## ERRATA NR 1

### **Do dokumentacji projektowej zagospodarowania terenów zielonych z miejscami do parkowania przy ul. Zastawnej w Pruszczu Gdańskim**

widok z góry

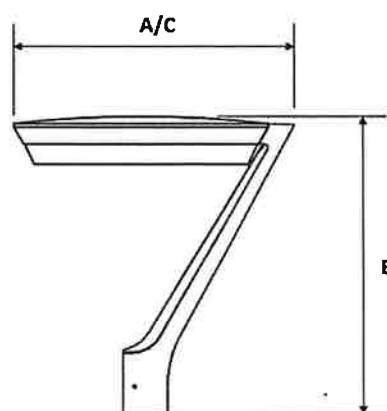
6. Wymagany kształt oprawy parkowej - odwrócony trójkąt (kontynuacja kształtu opraw w stosunku do już istniejących w tym obszarze). Projektant informuje, że istniejące oprawy oświetleniowe do których nawiązać należy kształtem proponowanych opraw to PHILIPS BDP270 LED40 DN65. Proponowane oprawy parkowe muszą spełniać wytyczne dotyczące wymiarów:

- a. wysokość całej oprawy B: 580 mm  $\pm$  10%,
    - b. średnica górnej powierzchni oprawy „daszek” A/C: 477 mm  $\pm$  10%,
    - c. wymaga się 1-ego ramiona podtrzymującego górną część oprawy „daszku”.
